**SUJET : Demande 2020-90038 – Évaluation et recommandations pour les arbres.
PIIA résidentiel – Nouvelle construction au 18 avenue Claremont.**

18 av. Claremont – PIIA résidentiel – Nouvelle construction.

Évaluation des arbres – 26-05-2020

1. Plan de localisation approximative des arbres – extrait du bilan forestier fourni par Ashley Carter tree care inc., annotation par Antoine D’Anjou.

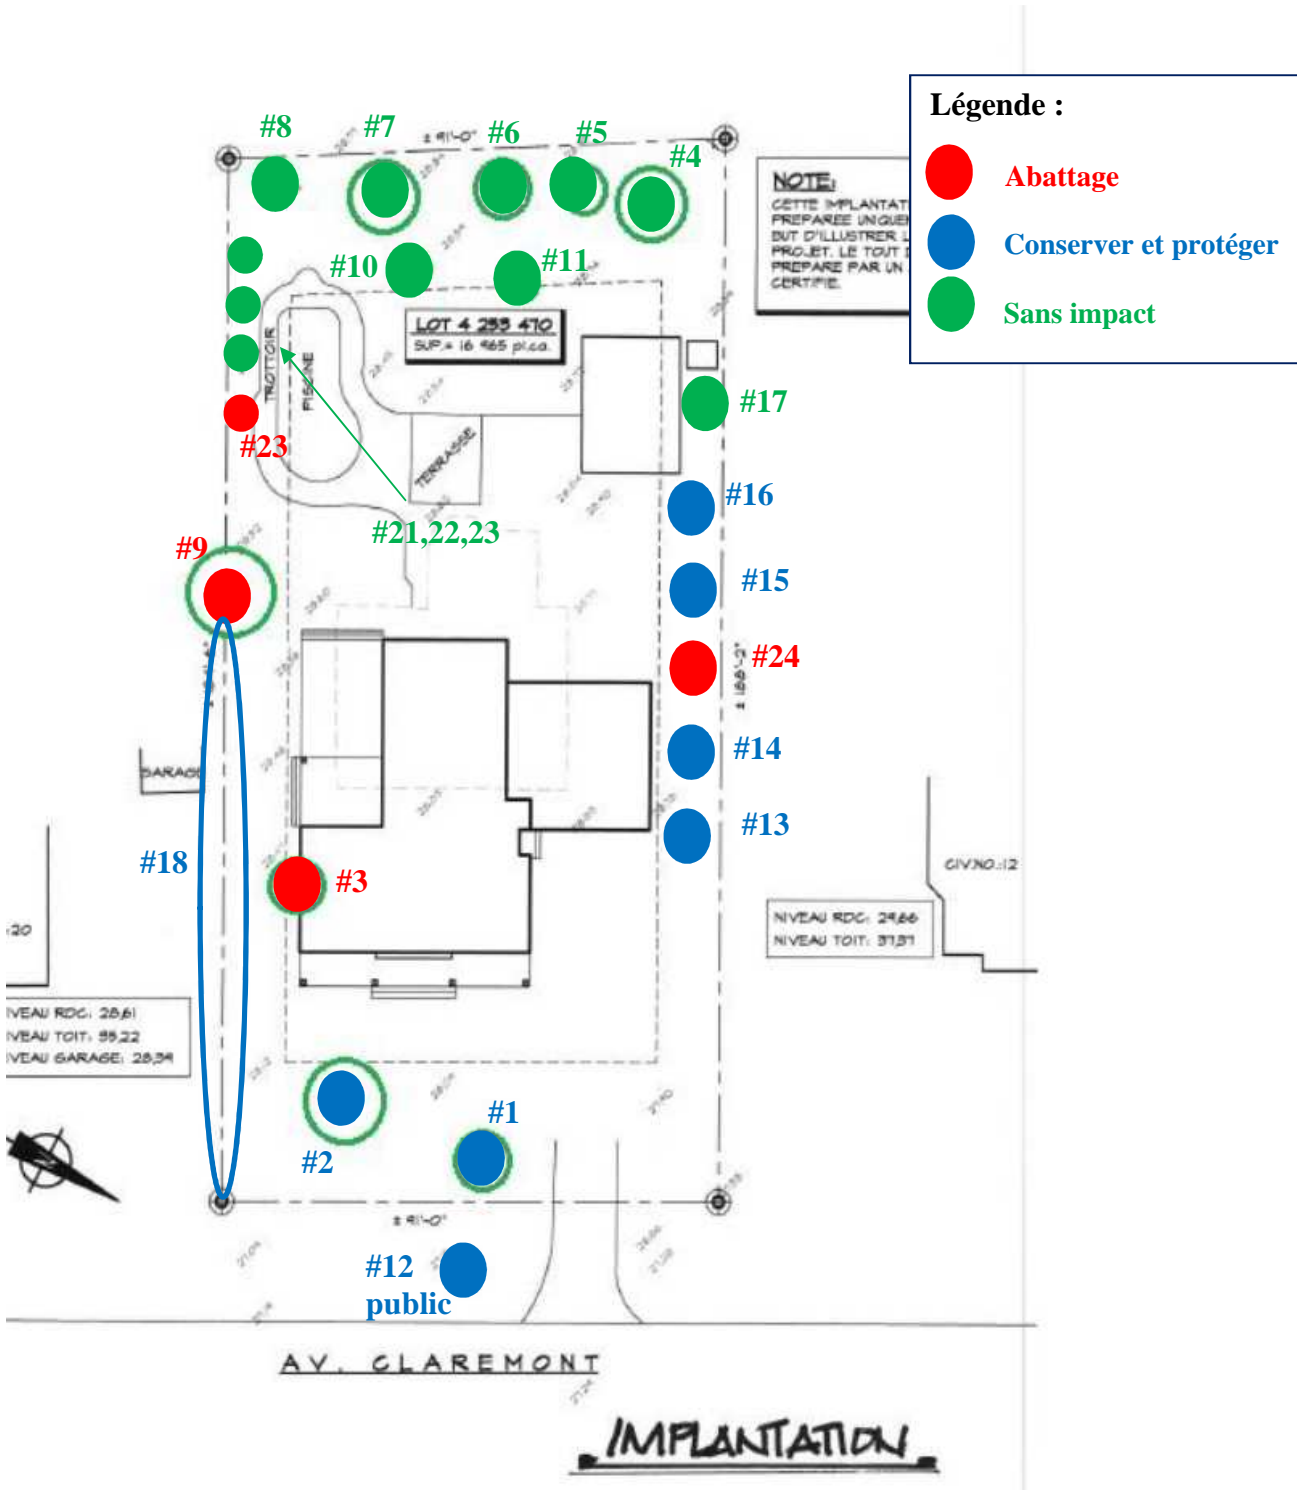
Selon le bilan forestier effectué par M. Simon Ouellet arboriculteur certifié ISA, plusieurs arbres privés se trouvent à proximité de la zone des travaux projetés et certains d'entre eux seront affectés par le projet de reconstruction. Il est important de mentionné que nous en désaccord avec plusieurs informations contenues dans le rapport soumis à la Ville pour l'analyse du dossier.

Suite à l'inspection du site le 26 mai 2020, nous avons constaté qu'au moins qu'un (1) arbre mature devra être abattu pour la réalisation du projet. De plus, nous recommandons l'abattage d'un frêne de 15 cm et d'une épinette de 12 cm en raison de leurs conditions physiologiques. Nous recommandons aussi l'abattage d'un érable de Norvège mature de 55 cm pour des raisons de sécurité.

- L'arbre #3 indiqué au plan à la page #3 de ce rapport devra être abattu puisqu'il est localisé dans la zone d'implantation du bâtiment projeté. Il s'agit d'une épinette mature de 32 cm avec une condition physiologique moyenne.
- Nous recommandons l'abattage de l'arbre #23 indiqué au plan à la page #3 de ce rapport en raison de sa condition physiologique. Il s'agit d'un frêne d'environ 15 cm, il est à noter que cet arbre ne figure pas dans le bilan forestier fourni à la Ville.
- Nous recommandons l'abattage de l'arbre #9 indiqué à la page #3 de ce rapport en raison de sa mauvaise condition structurale. Il s'agit d'un érable de Norvège de 55 cm qui semble être mitoyen avec le #20 av. Claremont.

- Nous recommandons l'abattage de l'arbre #24 indiqué à la page #3 de ce rapport en raison de sa mauvaise condition structurale. Cet arbre n'est pas mentionné dans le bilan forestier soumis à la Ville, il s'agit d'une épinette blanche de 12 cm de diamètre.

- L'arbre public #12 indiqué à la page #3 de ce rapport devra être conservé et protégé durant la période des travaux. Il s'agit d'un érable rouge de 21 cm situé en marge avant dans l'emprise de la Ville. *Voir formulaire émission permis pour les détails.*

- Les arbres #1-2 indiqués au plan à la page #3 de ce rapport devront être conservés et protégés durant la réalisation du projet puisqu'ils sont situés à proximité de la zone des travaux. *Voir formulaire émission permis pour les détails.*

- Les arbres #14-15-16 indiqués au plan à la page #3 de ce rapport devront être conservés et protégés durant la réalisation du projet puisqu'ils sont situés à proximité de la zone des travaux. Ces arbres ne sont pas indiqués dans le bilan forestier soumis à la Ville, il s'agit de cèdres multi-troncs matures avec des diamètres variant entre 10 et 30 cm. Il est important de mentionner que cet alignement d'arbres qui est situé en bordure de l'entrée charretière existante crée un important écran végétal pour la propriété voisine au #12 av. Claremont. *Voir formulaire émission permis pour les détails.*

- L'arbre #13 indiqué à la page #3 de ce rapport devra être conservé et protégé durant la période des travaux. Cet arbre n'est pas indiqué dans le bilan forestier soumis à la Ville. Il s'agit d'un pommier d'environ 12 cm situé en bordure de l'entrée charretière existante.

- La haie de cèdre mature #18 indiquée au plan à la page #3 de ce rapport devra être conservée et protégée durant la période des travaux. Il est important de mentionner que cette haie de cèdres crée un important écran végétal pour les deux (2) propriétés, la perte ou le bris de celle-ci aurait un impact visuel important pour les citoyens. Cette haie n'est pas indiquée dans le rapport soumis à la Ville et selon les observations sur le terrain, il est probable qu'elle soit mitoyenne avec la propriété voisine au #20 av. Claremont.

- Les arbres # 4-5-6-7-8-10-11-17-21-22-23 indiqués au plan à la page #3 de ce rapport devront être conservés, par contre leur protection n'est pas nécessaire puisque la zone des travaux projetés est à une distance suffisante des systèmes racinaires et il est improbable que des dommages surviennent à ces arbres durant la réalisation du projet.

La Ville recommande la plantation d'au moins trois (3) arbres supplémentaires compte tenu de l'espace disponible sur le terrain et du nombre d'arbres qui seront abattus pour la réalisation du projet. Les essences sélectionnées devront se conformer au règlement en vigueur. *Voir formulaire émission permis pour les détails.*
